ODWOŁANIE

Przedmiotem zamówienia jest modernizacja oświetlenia ulicznego na terenie Miasta Brańsk. Szczegółowy opis przedmiotu zamówienia został zawarty w Załączniku nr 2 do SWZ stanowiącym dokumentację projektową, zawierającą wymagania i parametry techniczne dotyczące opraw, które mają zostać dostarczone i zamontowane przez wykonawcę w ramach przedmiotowego zamówienia.

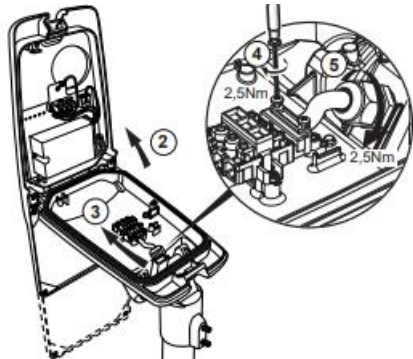
1. W Załączniku nr 2 do SWZ – dokumentacja projektowa, w pkt. 10, w tabeli opraw oświetleniowych pkt. 4 tabeli „System serwisowy” Zamawiający opisał budowę oprawy w następujący sposób:

„Oprawa musi umożliwiać bezpieczny i szybki demontaż oraz montaż korpusu oprawy wraz z zasilaczem i układem optycznym bez konieczności zdejmowania oprawy ze szupa.

Oprawa musi składać się z dwóch części:

– podstawy wraz z uchwytem do szupa/wysięgніка. W podstawie musi znajdować się kostka zasilająca zasilania sieciowego 230V oraz rozłącznik umożliwiający automatyczne odłączenie zasilania oprawy w przypadku jej otwarcia

- korpusu oprawy wraz z zasilaczem i układem optycznym. Przy demontażu korpusu nie dopuszcza się odłączenia przewodu zasilającego 230V od kostki zasilającej.”

Odwołujący podnosi, że konstrukcja powyższego typu jest rozwiązaniem niszowym. Nie wiadomo natomiast czym kieruje się Zamawiający wymagając tak szczególnej budowy oprawy. W ocenie Odwołujący wymaganie oprawy o tak specyficznej budowie nie ma żadnego obiektywnego uzasadnienia pod kątem np. lepszego i szybszego serwisu. W praktyce nie stosuje się serwisowania opraw „na słupie”. Wykwalifikowany serwisant demontuje uszkodzoną oprawę i naprawia ją w warunkach warsztatowych.

W ocenie Odwołującego oprawy wymienione w Załączniku nr 2 do SWZ nie mają żadnych wyjątkowych cech, które uzasadniałyby eliminację możliwości zaoferowania innych produktów, które spełniają wymagania funkcjonalne Zamawiającego.

Odwołujący wnosi zatem o nakazanie Zamawiającemu zmiany SWZ w ww. zakresie i dopuszczenie opraw z obudową jednoczęściową, z możliwością wymiany modułu LED w warunkach polowych bez użycia specjalistycznych narzędzi i bez wykonywania połączeń lutowanych. Moduł LED jest standaryzowaną częścią zamienną.
